建築物の安全確保のための体制の整備を行う者に対する補助事業

構造計算に係る課題の整理取りまとめ

報告書

実施機関 一般社団法人 建築性能基準推進協会

図 4.3.1 略伏図

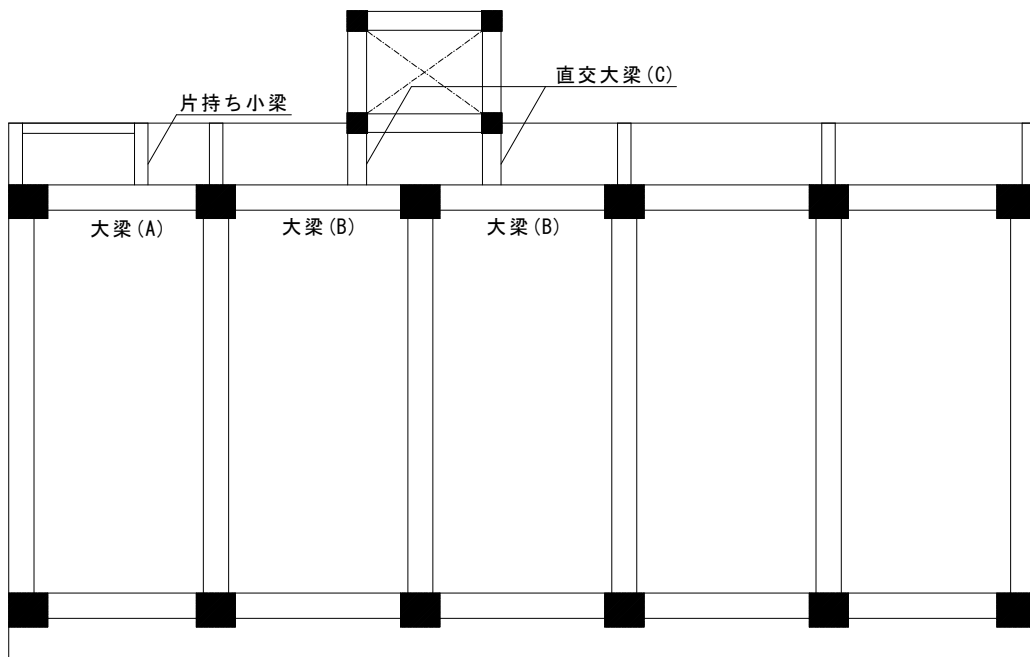
本事例は図 4.3.1 に示すような平面形状の 11 階建てマンションで、片持ち小梁を解析モデルに組み込んでいるため、片持ち小梁を受ける大梁のねじれ剛性を考慮する必要性が生じ、部材のねじれ剛性を考慮した応力解析および静的増分解析を行っている。なお、通常の一貫計算プログラムでは、ねじれ剛性考慮の有無を部材ごとに指定できないため、考慮する場合には全部材についてねじれ剛性が考慮されることになる。そのため、片持ち小梁が取りつく大梁（A 部材）にねじれ応力が生じるだけでなく、大梁中間に直交大梁（C 部材）が取りつく大梁（B 部材）と、直交大梁（C 部材）にもねじれ応力が生じている。

通常の一貫計算プログラムでは、部材のねじれ剛性を考慮した応力解析は可能であるが、発生したねじれ応力に対する断面検討は行われない。本事例においては、片持ち小梁がとりつく大梁（A 部材）については、別途、ねじれ応力による断面検討を行っているが、大梁（B 部材）と直交大梁（C 部材）については、検討がなされていなかった。

通常の一貫計算プログラムにおいては、部材のねじれ剛性を考慮した応力解析を行っても、ねじれ応力を考慮した部材の断面検討は行われないので、別途、手計算などによる追加検討が必要である。

図 4.4.1 軸組図および伏図

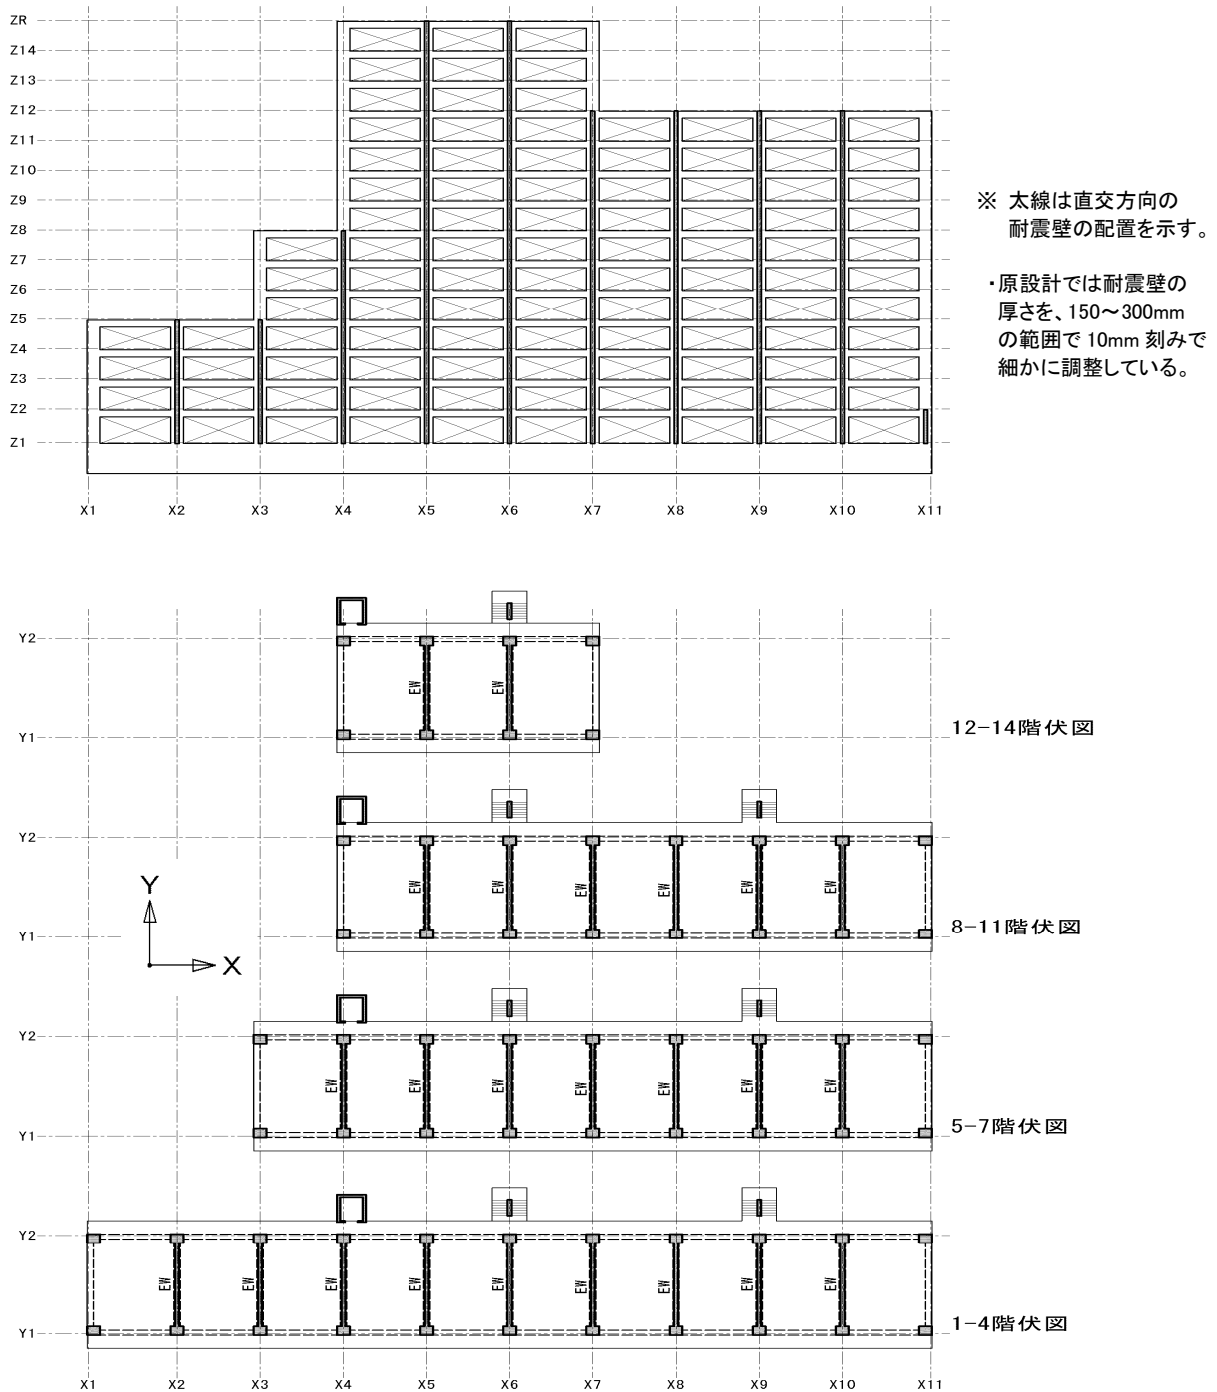
本事例は、その立面形状からセットバック直下階などにおいて偏心が生じると思われるが、Y 方向に配置する耐震壁の厚さを 150～300mm の範囲で 10mm 刻みで細かに調整し、かつ、床面の回転を考慮した立体解析により偏心率・剛性率を算定した結果、Y 方向の偏心がほとんど生じない結果となっていた。

そこで、参考として床面の回転を拘束（並進）して再計算してみたところ、セットバック直下階において大きな偏心が生じる結果となり、原設計とは大きく異なる結果となった。

セットバック等がなくバランスのよい架構については、床の回転を考慮しても拘束しても偏心率・剛性率の計算結果にほとんど相違は生じないが、本事例のようにセットバックを有していることなどで平面プランが上下階で大きく異なる建物については、その解析条件により結果が大きく異なる事があるので、注意が必要である。

図 5.1.2 鉄骨柱の姿図 (C1 柱を 3 枚並べている)

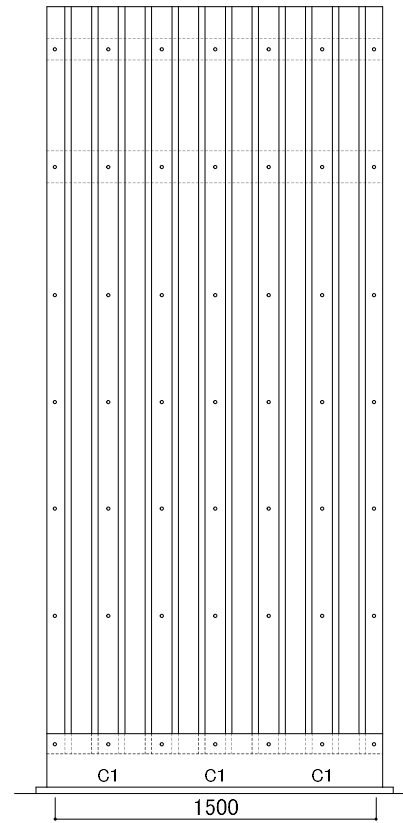
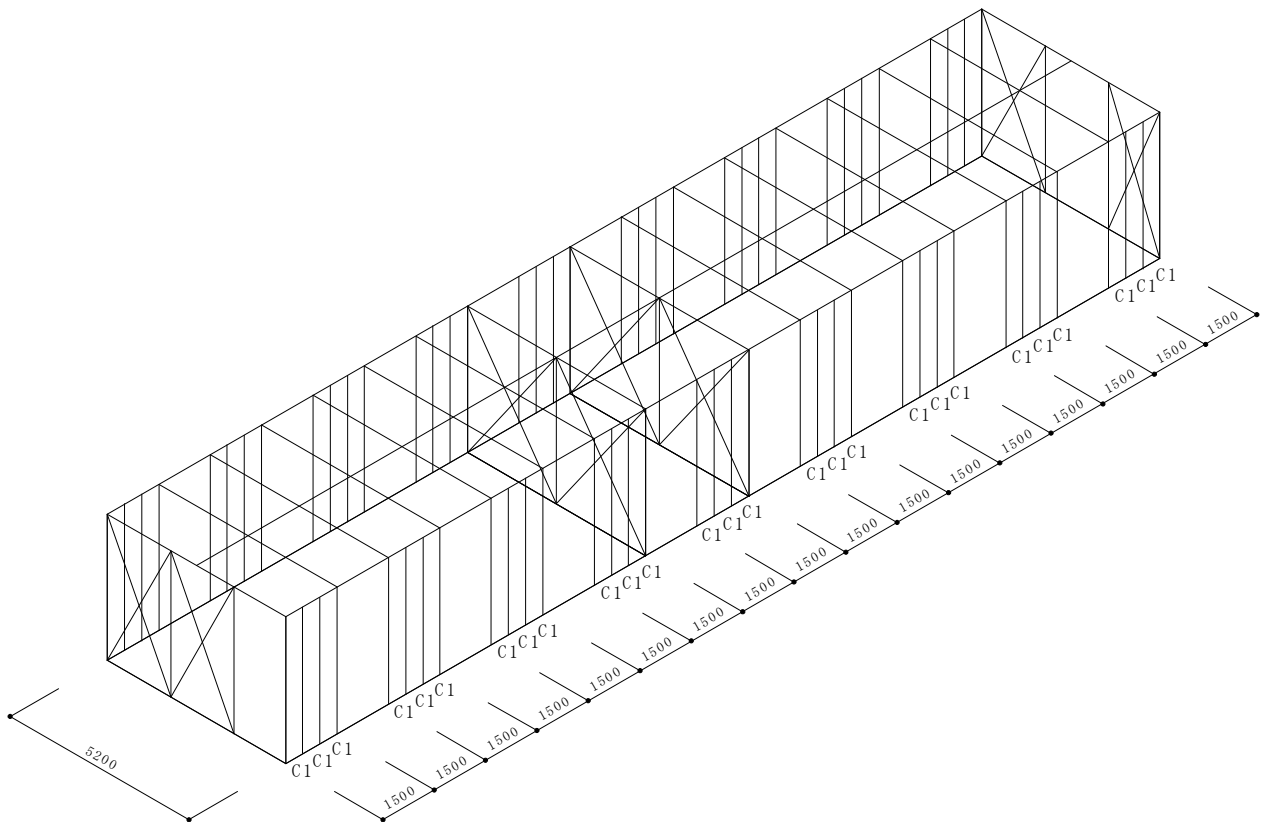
構造的な特徴は、桁行方向の外壁面に約 500mm 幅のスラブデッキプレート（板厚 2.3mm）3 枚を並べて 1.5m 幅の柱とし、3m 毎に配置して各階に通した溝形鋼、乃至アングルに高力ボルトで緊結することによりラーメン構造を形成していることである。

この事例では、建物高さ・規模・スパン等の条件を満たしているとして、耐震計算ルート 1-1 で設計されている。

耐震計算ルート 1-1 は、通常の構法の建物を想定し、規模などの制限のもとに許容応力度設計法が許されている設計法であるが、本事例で用いられているようなスラブデッキプレートが柱として用いられている建物に適用されることは想定されていないと思われる。

設計者は FEM 解析によりデッキプレートの水平剛性、水平力に対する座屈耐力、von Mises の組合せ応力度を求めているが、その内容および接合部の詳細検討がなされていないこと等にも疑問な点がある。

したがって、本事例が耐震計算ルート 1-1 で設計されることには疑問がある。

本事例のように過去の建設実績の少ない構法を用いる建物の場合、耐震計算ルート 1-1 の採用は差し控えるべきである。諸基準に明記されていない材料を構造体に用いるような場合は、然るべき実験等にてその諸性能を証明することが必要となり、当然、その内容の技術評価も然るべき組織で受けることが必要であると考えられる。

図 5.2.1 3枚のデッキプレートより構成される柱のモデル化。

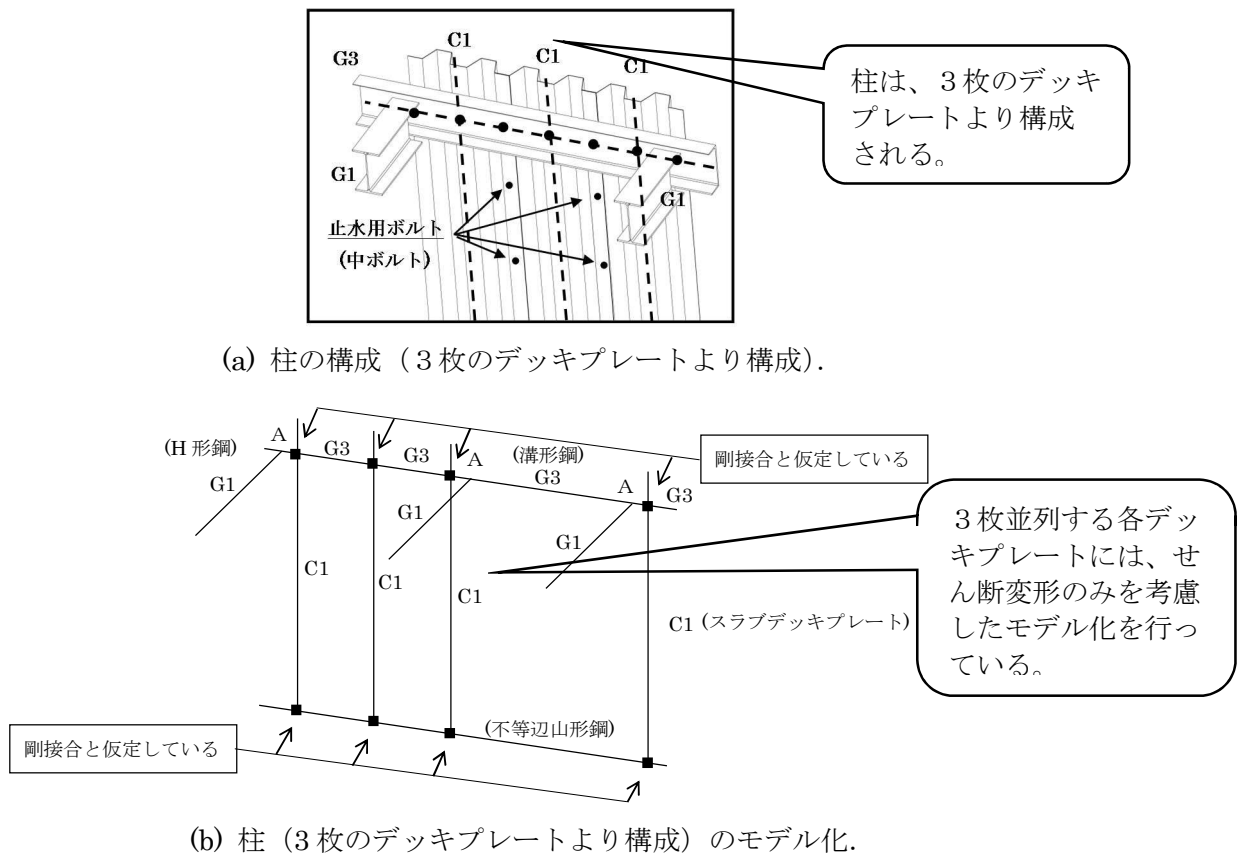
本事例は、スラブ用に開発されたデッキプレート（板厚 2.3mm）を柱材として用いた 2 階建ての鉄骨構造建築物であり、耐震計算ルート 1-1 で設計している。計算ルートが 1-1 にとられていることより、指定確認検査機関による確認は経てはいるが、構造計算適合性判定は経ていない。本事例で使用されているスラブデッキプレートを、床版又は屋根版として用いる場合の技術基準は平成 14 年国土交通省告示第 326 号に記載されているが、本事例のように柱に用いる場合については記載されていない。

本事例では、柱（デッキプレート）、はり（溝形鋼、もしくは不等辺山形鋼）に生じる長期、短期の応力を算定するために、スラブデッキプレート 1 枚について市販の FEM 解析コードを用いて解析を行い、3 枚を一組とするスラブデッキプレートより構成される柱をスラブデッキプレート 1 枚ごとに線材置換し、3 本並列する線材より構成される柱にモデル化している（図 5.2.1 参照）。

図 5.3.1 M-N 図

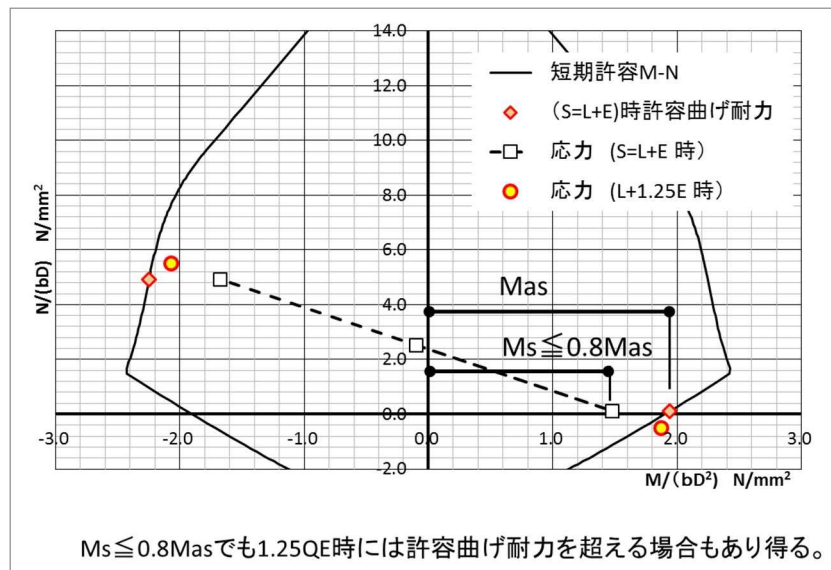
隅柱の常時荷重による軸力が、階を支える荷重の 20%を超えた場合には、45 度方向の地震力の検討、もしくは一次設計のせん断力係数を 1.25 倍することが求められる。一次設計時の検定比が 0.8 ($=1/1.25$) 以下であっても、外力を 1.25 倍した時の検定比が 1.0 以下であるとは限らない場合がある (図 5.3.1 参照)。

図 5.4.1 略伏図 (2階)

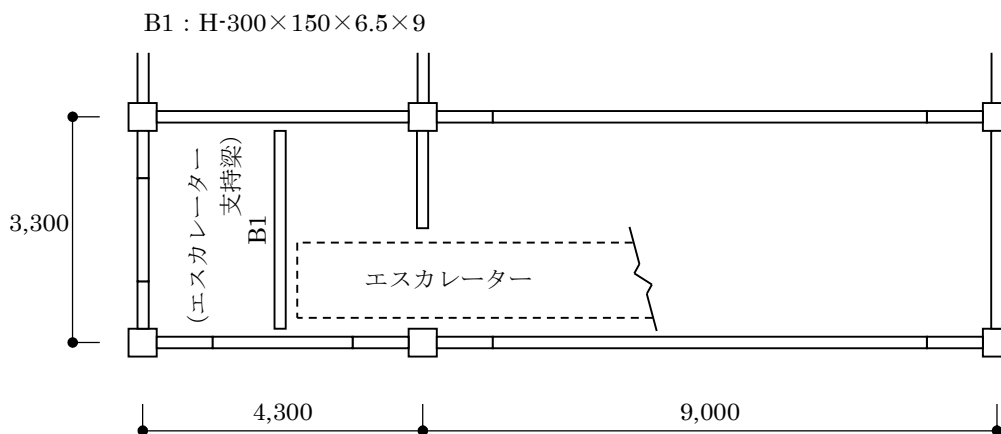
本事例は平成26年7月に建築確認が申請された地上3階で軒高が12.35mの鉄骨造純ラーメン架構の建物である。本事例では、図5.4.1に示すように1階から2階にかけて長さ約11.0mのエスカレーターが設置されている。このエスカレーターは2階床において小梁B1（H-300×150×6.5×9）によって支持されていることが伏図により解るが、構造図の小梁リストによれば、この小梁はウェブのみを大梁に接合するいわゆるピン接合となっているなど、エスカレーターが取付くことによるねじれモーメントの発生などに対置する特別な処置方法が詳細図に示されていない。

また、構造計算書にも地震時の建物変形に対するエスカレーターの追従性に関する検討や、エスカレーターが取り付くことによって支持梁に生じるねじれモーメントに対する検討が行われていなかった。

建築確認申請時にエスカレーターの詳細が確定していないなどの理由で、支持梁とエスカレーターとの取合い部の詳細が決定できない場合には、建築確認申請時に確定しているエスカレーター荷重などの情報に基づき、その作用点などを仮定した上で、支持梁に作用する曲げ応力やねじれ応力等を検討し、支持梁とエスカレーターとの取合い部の詳細を決定する必要がある。この場合、実施設計の進捗によりエスカレーターの詳細が確定した場合には、追加検討を行い必要に応じて支持梁とエスカレーターとの取合い部の詳細を変更する必要がある。
